ALCALDÍA MAYOR DE BOGOTÁ D.C. Fondo Prevención y Atención Emergencias	CONCEPTO TÉCNICO SOBRE NECESIDAD DE ESTUDIOS DETALLADOS DE AMENAZA Y RIESGO POR FENOMENOS DE REMOCIÓN EN MASA DENTRO DEL TRÁMITE DE LICENCIA URBANÍSTICA	Código:	GPR-FT-10
		Versión:	04
		Fecha de revisión:	21/06/2011

1.1 CONCEPTO TÉCNICO No. CT:	CT-7478
1.2 ÁREA:	Análisis y Mitigación del Riesgo
1.3 COORDINACIÓN:	Estudios y Conceptos Técnico
1.4 REFERENCIA CRUZADA RADICADO FOPAE:	2014ER6835
1.5 RESPUESTA OFICIAL No.	RO-71345

2.1 SOLICITANTE:	Curaduría Urbana # 2
2.2 PROYECTO:	Edificio La Candelaria
2.3 LOCALIDAD:	17. La Candelaria
2.4 UPZ:	94. La Candelaria
2.5 BARRIO O SECTOR CATASTRAL:	Lourdes II
2.6 DIRECCIÓN:	Carrera 1A # 4A-20 (*)
2.7 CHIP:	AAA0033YSAF (*)
2.8 MANZANA CATASTRAL:	10
2.9 PREDIO CATASTRAL:	14
2.10 ÁREA (Ha):	0.006553 (*)
2.11 FECHA DE VISITA:	Mayo 27 de 2014

Figura 1. Localización del proyecto ubicado en el predio de la Carrera 11A Bis A Este # 66-15 Sur en el Plano Normativo de Amenaza por Remoción en Masa del POT (Decreto 190 de 2004), el cual se encuentra en Amenaza Media.

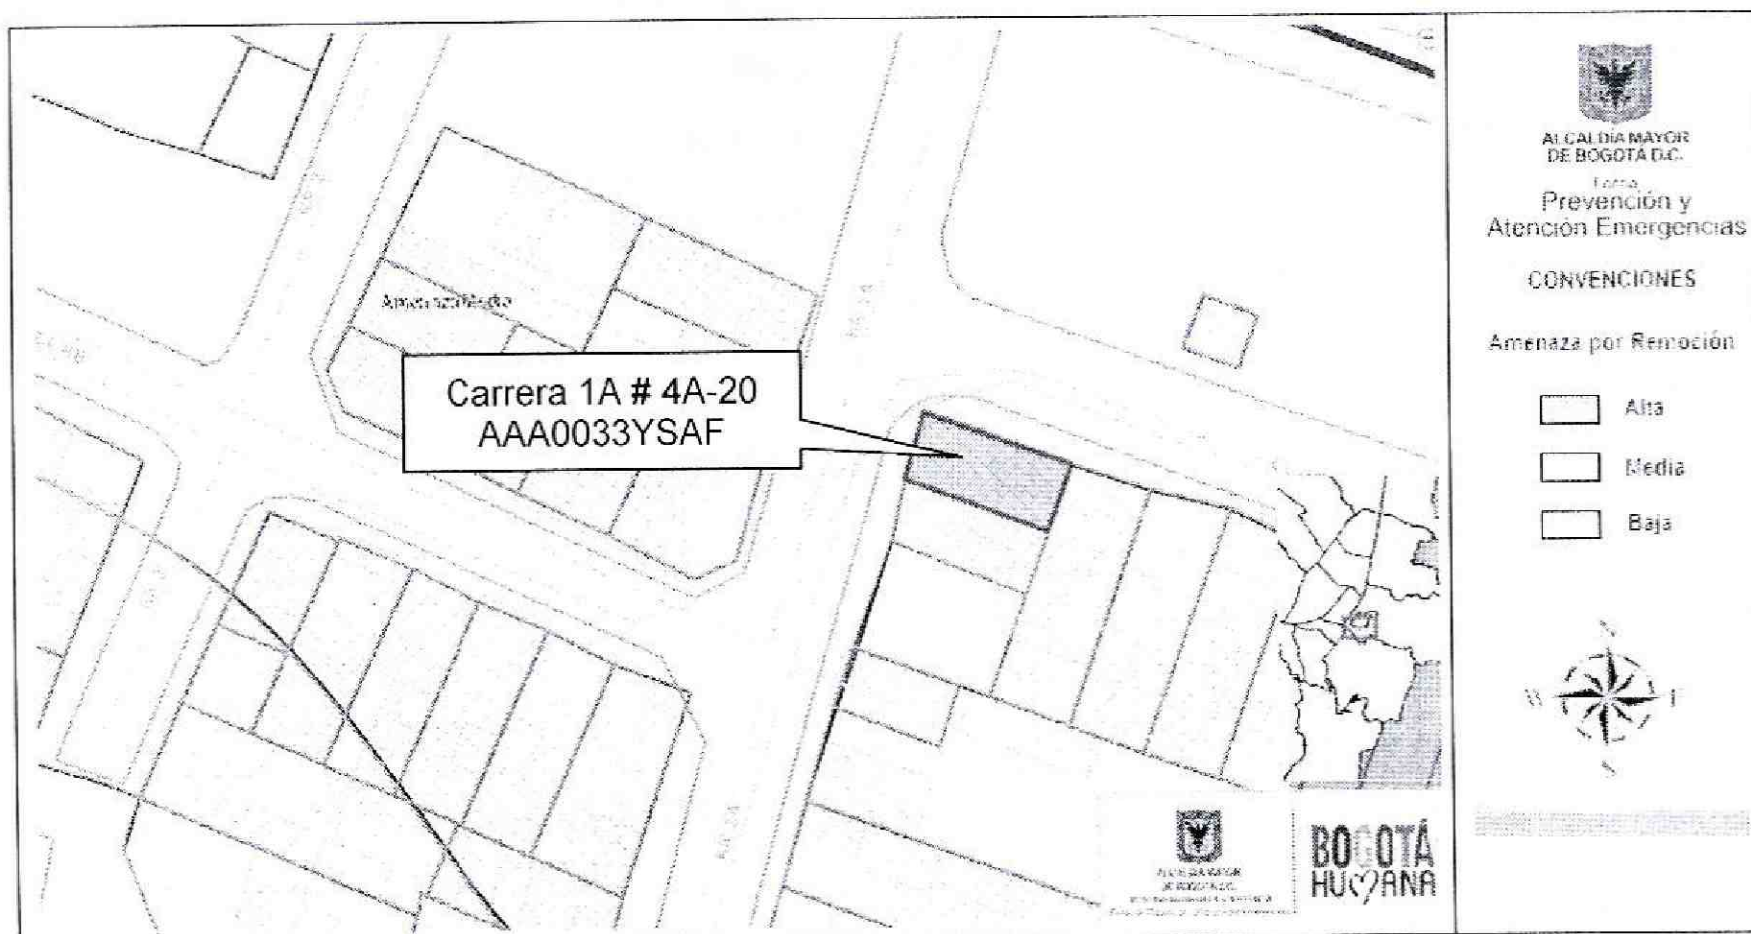
4A-20, se encuentra en una zona de Amenaza Media por procesos de remoción en masa
